Modificaciones solicitadas

BÁSICO Y DE EJECUCION  
31 VIVIENDAS UNIFAMILIARES ADOSADAS CON GARAJE Y PISCINA  
C/ MIGUEL MIHURA, 2.  
ALCALÁ DE HENARES. MADRID.

VIVIENDA 16  
PLANO DE MODIFICACIONES

PLANO NÚMERO  
**MO-16**  
ESCALA  
1/100

PLANTA BAJA

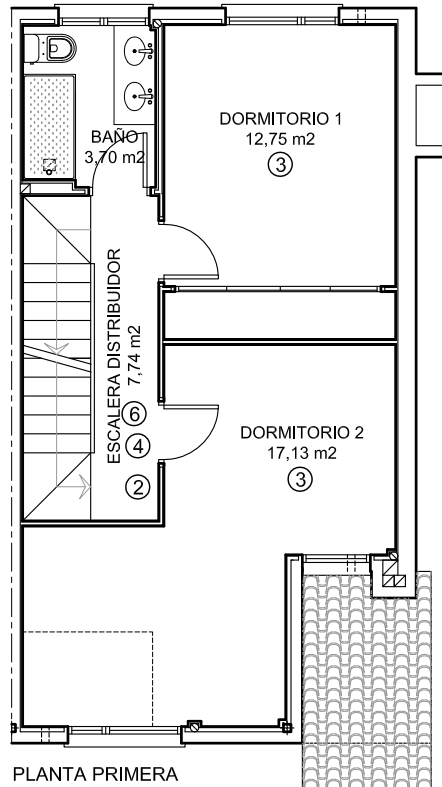
- ① Planta baja. Eliminar separación entre salón y cocina.
- ② Planta baja y primera. Suelo radiante.
- ③ Insatacion aire acondicionado en salón, cocina, dormitorio principal, dormitorio secundario, bajo cubierta y preinstalación en garaje (5x1)
- ④ Planta baja y primera. Sustitución de gres porcelanico por imitación madera
- ⑤ Planta baja . isla en cocina
- ⑥ Planta bajo cubierta . Tarima flotante
- ⑦ Planta primera . Se modifica distribución
- ⑧ Planta baja . Ventana lateral de 1 m de ancho y 2,50 de alto
- ⑨ Planta bajo cubierta . Bajo las cerchas abierto
